**ALIMENTATION EN EAU POTABLE D'UNE
COLLECTIVITE PUBLIQUE**

**AVIS DE L'HYDROGEOLOGUE AGREE EN MATIERE
D'HYGIENE PUBLIQUE**

NOM DU CAPTAGE : LOS CHAMPS HAUT

DATE DU RAPPORT : septembre 2008

**Fig.: 6 Adduction en eau potable de la commune de Montbel.
 Captage de los Champs haut, délimitation du Périmètre de Protection Immédiate.
 Situation sur plan cadastral, échelle 1/1000, document Aqua-Service 1/1250.**

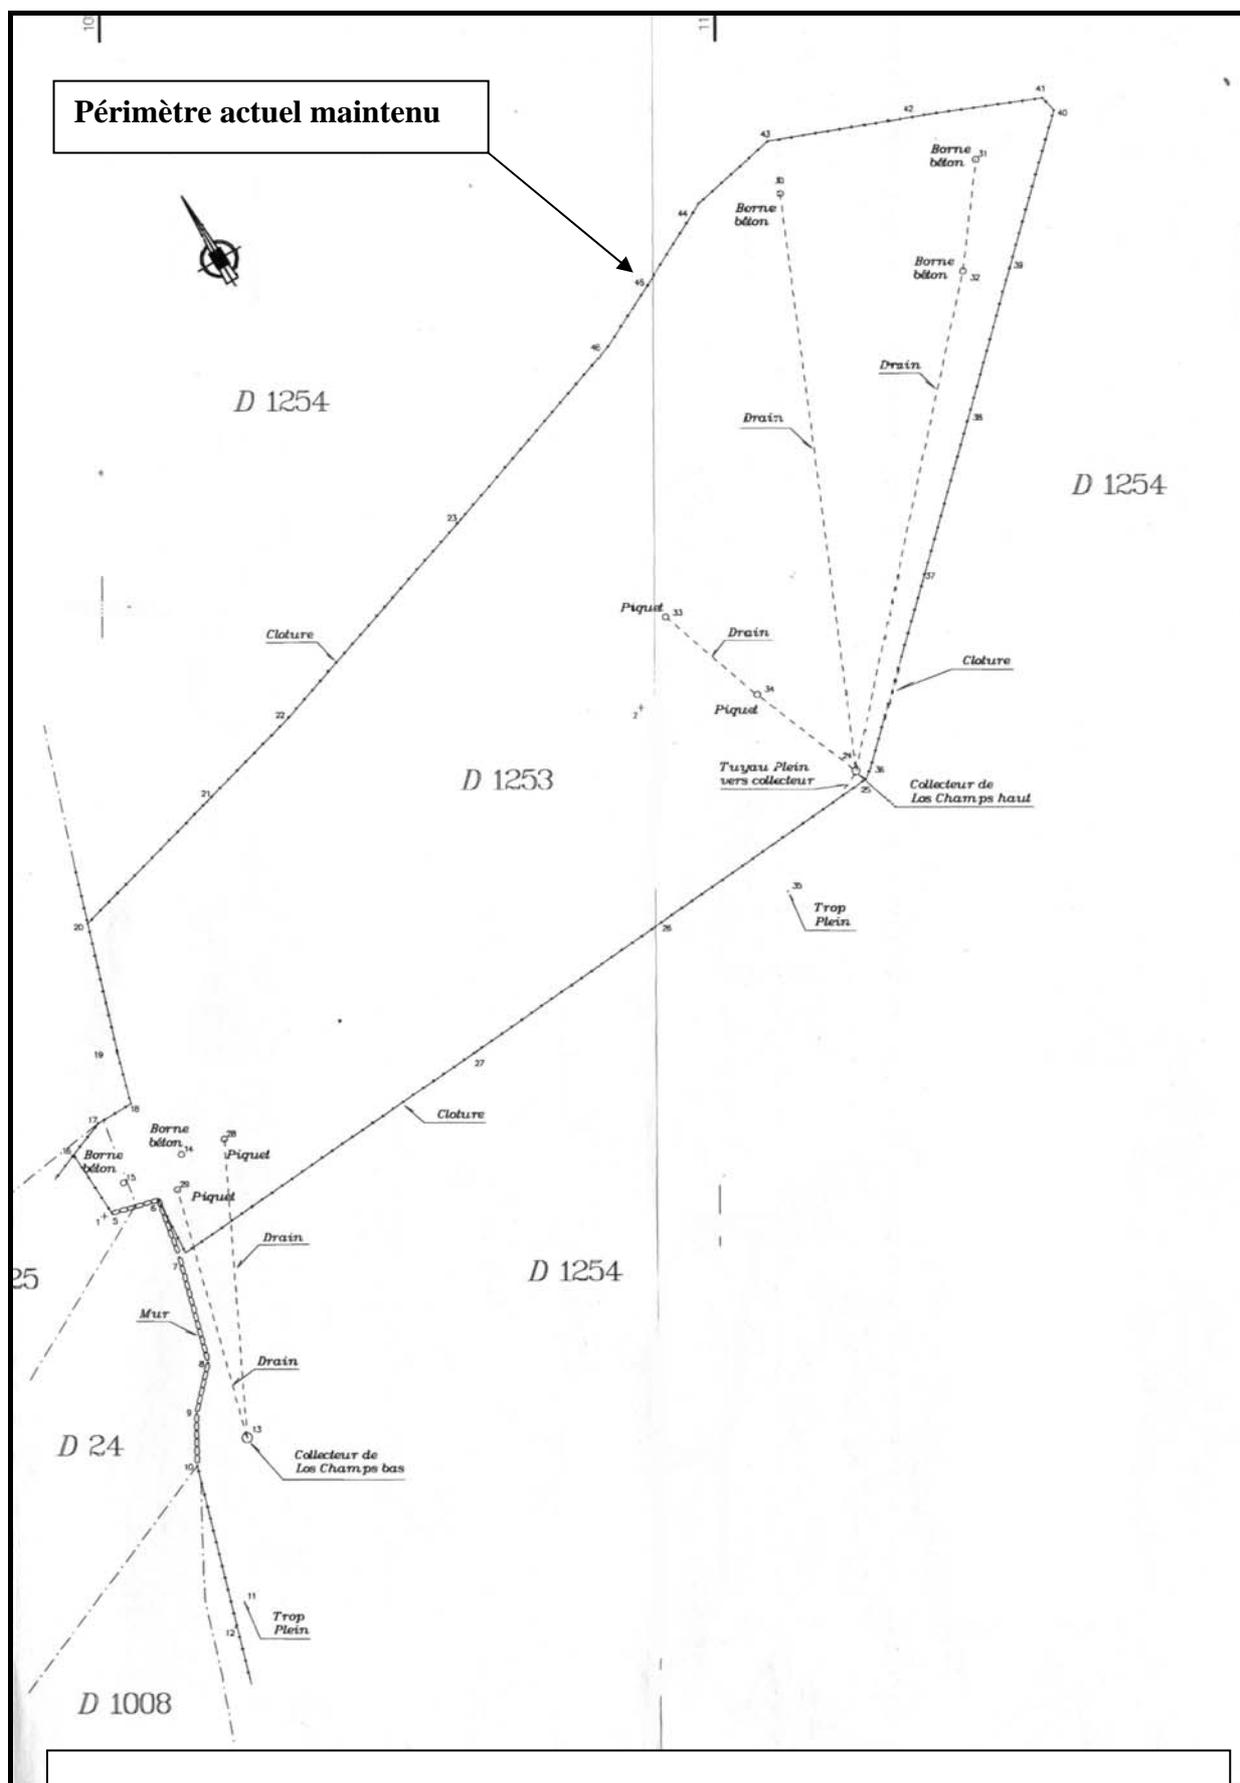
La proposition de délimitation pour ce périmètre est tracée sur plan cadastral figure 6.

Ce périmètre est tracé figure (6), il doit être clos et acquis en pleine propriété par la collectivité.

Si nécessaire, on réalisera sur l'amont du périmètre immédiat et latéralement, des fossés de colature pour dériver les eaux superficielles qui pourraient s'écouler vers les ouvrages.

Afin d'empêcher efficacement l'accès aux périmètres par des tiers, le périmètre sera fermé par une clôture infranchissable par l'homme et les animaux (hauteur minimale de 1,60 mètres) en grillage à mailles 10cm x 10cm type brebis.

**Fig.: 7 Adduction en eau potable de la commune de Montbel.
 Captage de los Champs haut, délimitation du périmètre de protection rapprochée.
 Situation sur plan cadastral, échelle 1/5000, Document Aqua-Service 1/5000.**

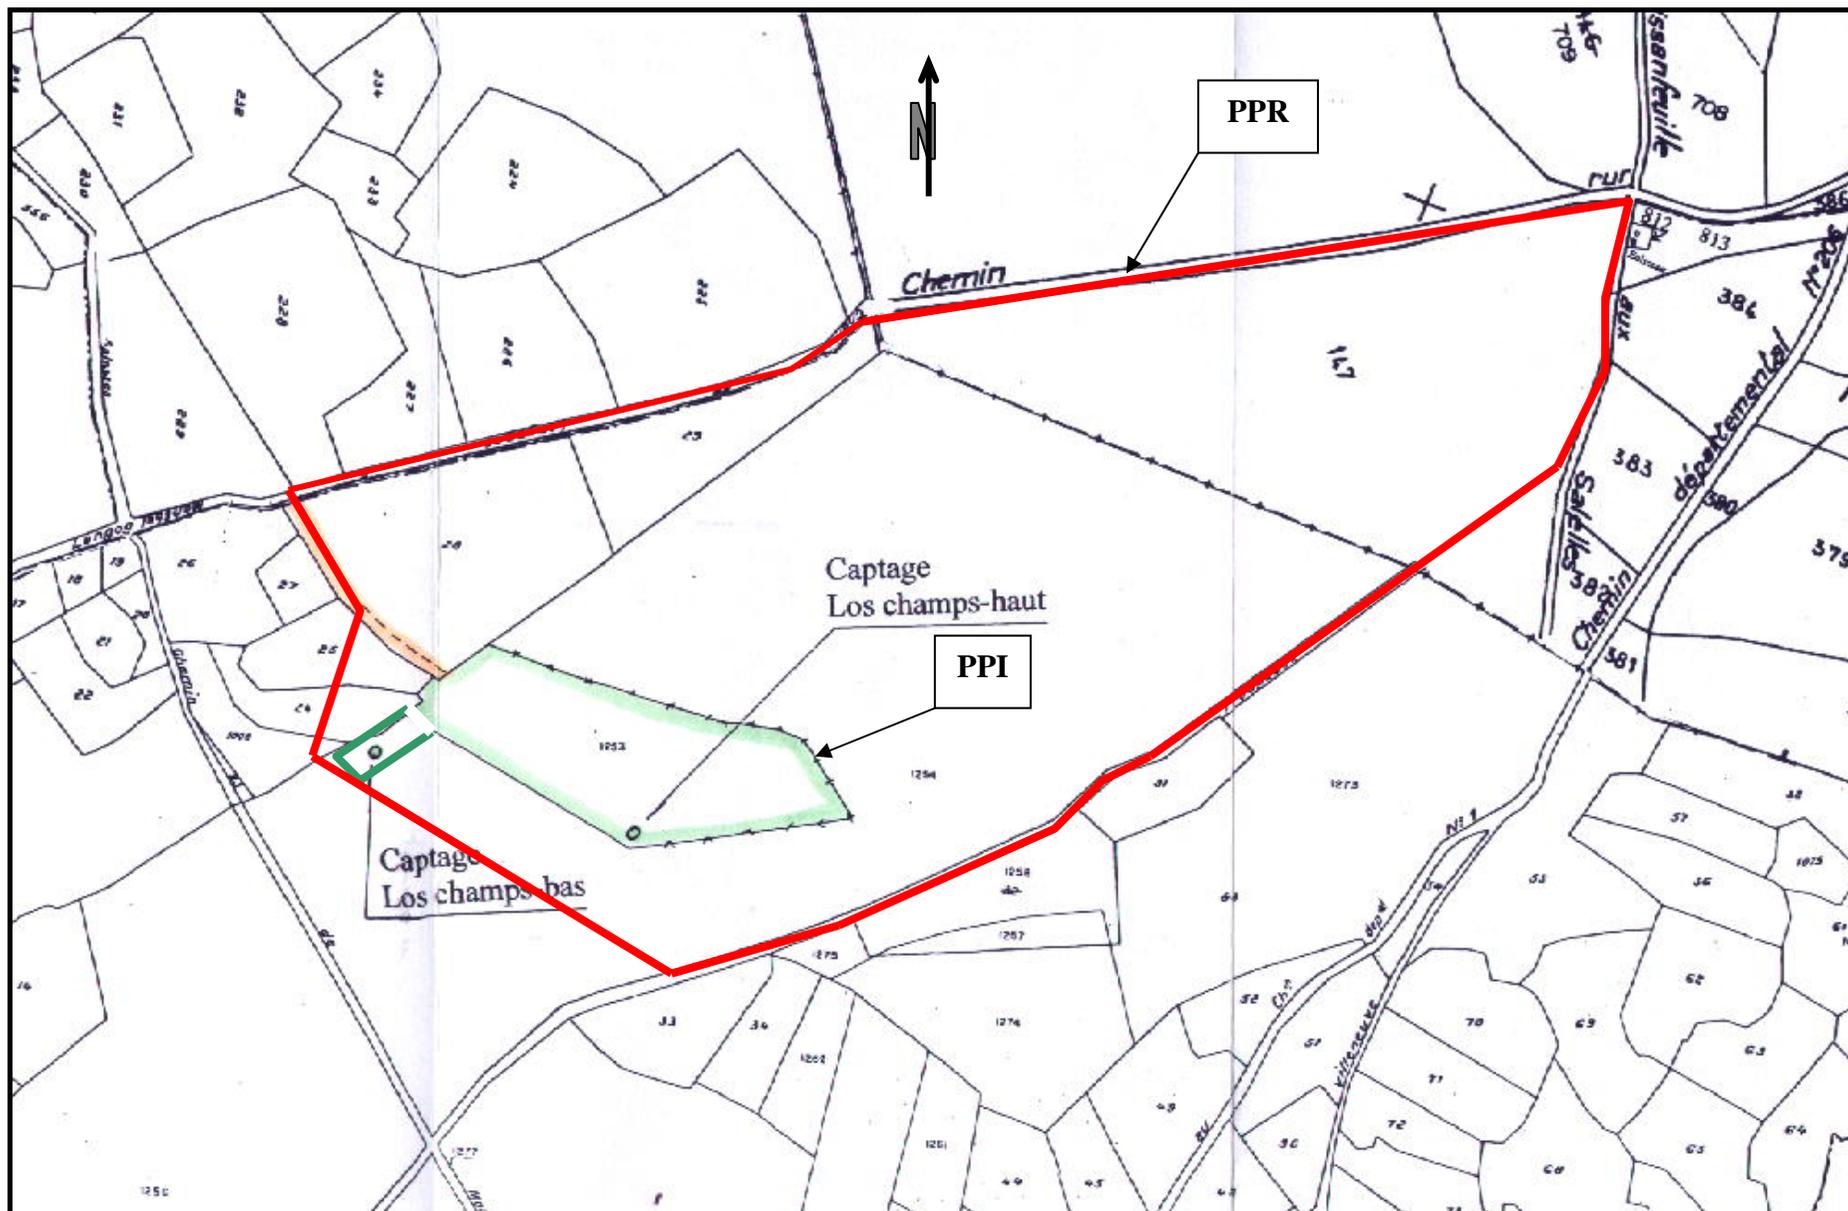
La proposition de délimitation pour ce périmètre est tracé sur plan cadastral figure (7) et sur carte au 1/25000 ème figure (8).

Pour ce périmètre (figure 7 et 8) soumis à réglementation, nous faisons les propositions suivantes :

Les épandages de fumiers, de lisiers et d'engrais minéraux seront soumis au code de bonnes pratiques conformément aux préconisations de la chambre d'agriculture de la Lozère.

On sera vigilant sur la quantité de bétail évoluant sur la parcelle 264 (supportant un abreuvoir) en minimisant le nombre d'U.G.B. pouvant se regrouper autour de la parcelle.

**Fig.: 9 Adduction en eau potable de la commune de Montbel.
Captage de los Champs Haut, délimitation du périmètre de protection éloignée.
Situation sur carte IGN échelle 1/5000, document Aqua-Service 2007.**

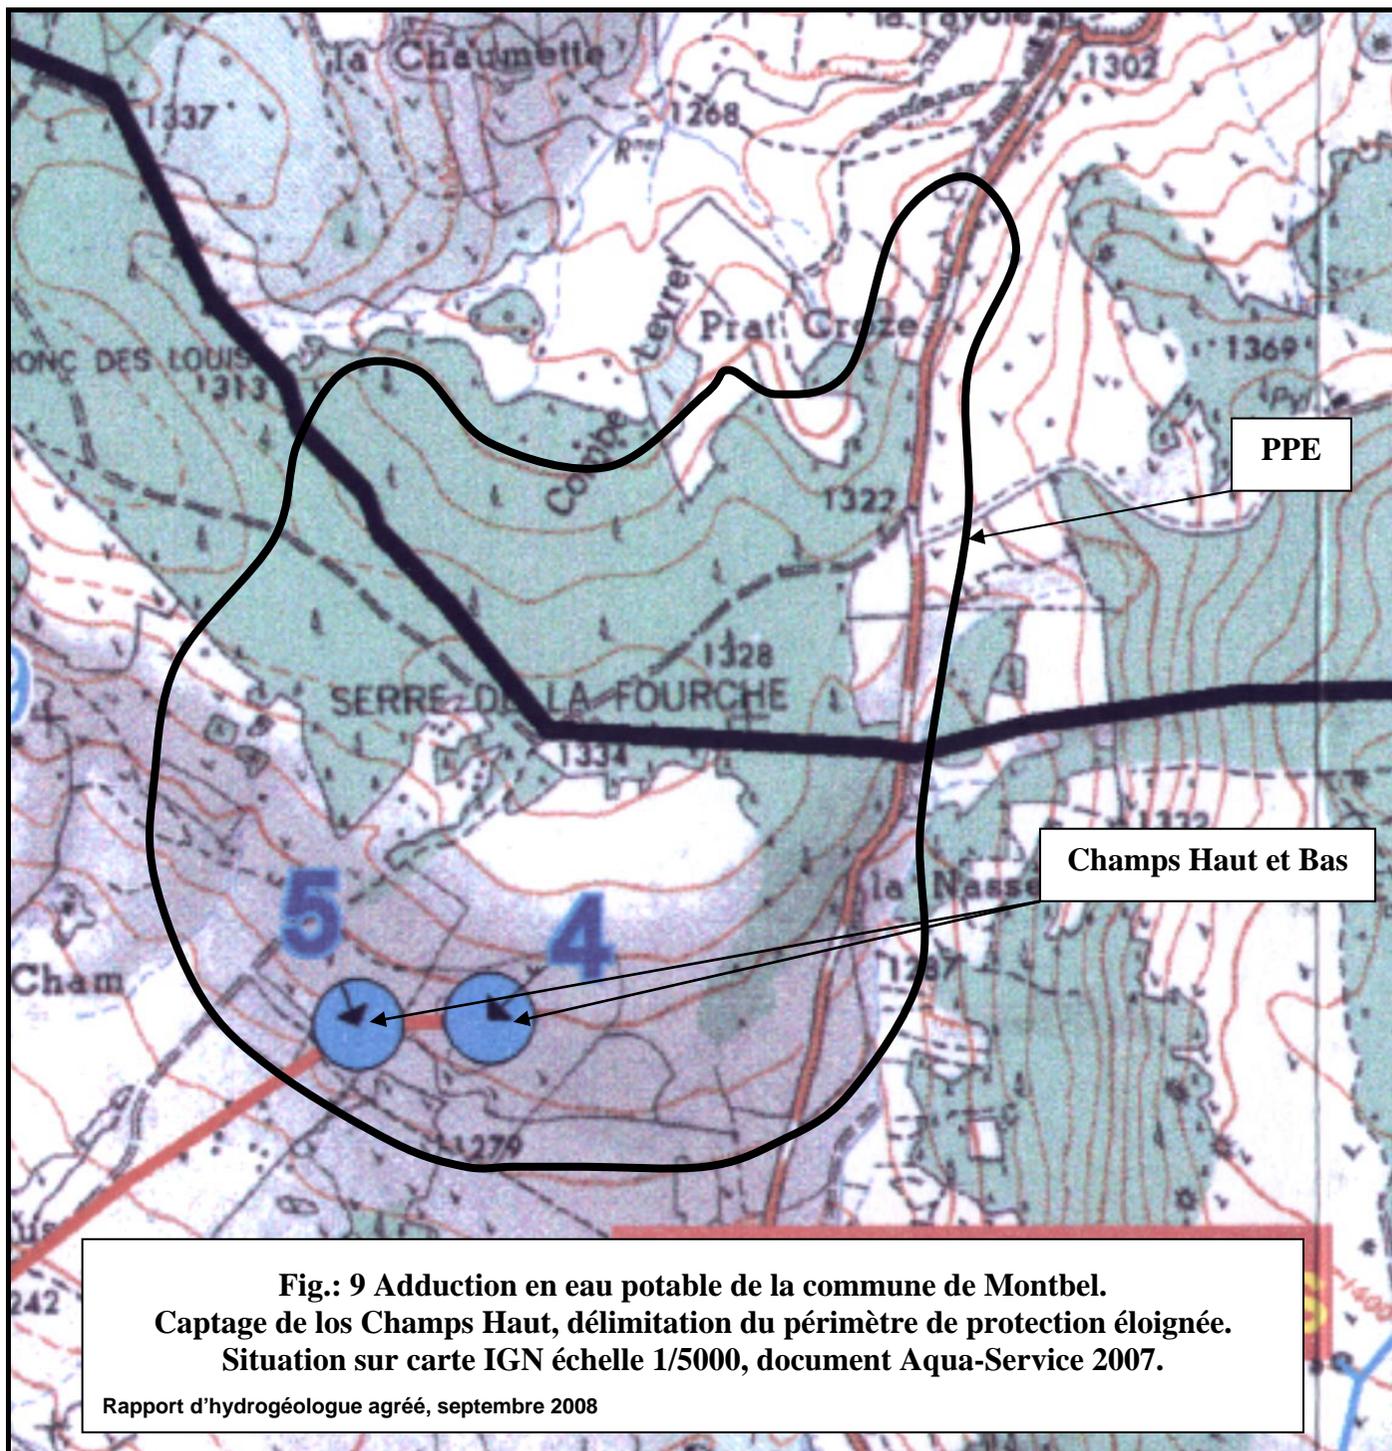
La proposition de délimitation pour ce périmètre est tracée figure (9).

Ce périmètre est tracé figure (9). Dans le cas des projets qui sont soumis à une procédure de déclaration ou d'autorisation, les documents d'incidence ou d'impact à fournir doivent faire le point sur les risques de pollution de l'aquifère capté, engendrés par le projet.

**Pl. photo 1 Adduction en eau potable de la commune de Montbel.
Captage los Champs Haut.
Photographies, Monsieur Vielledent (DDASS Lozère).**

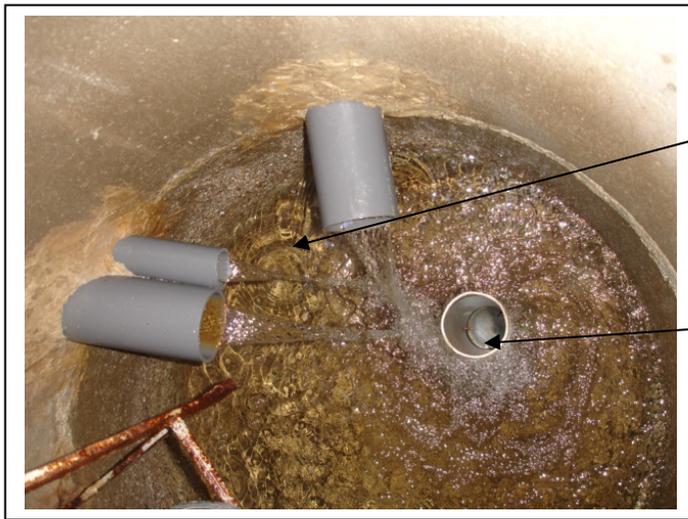
L'ouvrage est en état moyen. Certains enduits ont été érodés par le contact avec les eaux peu minéralisées faisant ressortir du béton la fraction granulométrique siliceuse.

- Mettre un clapet sur la sortie du trop-plein.
- Refaire les enduits des bacs.
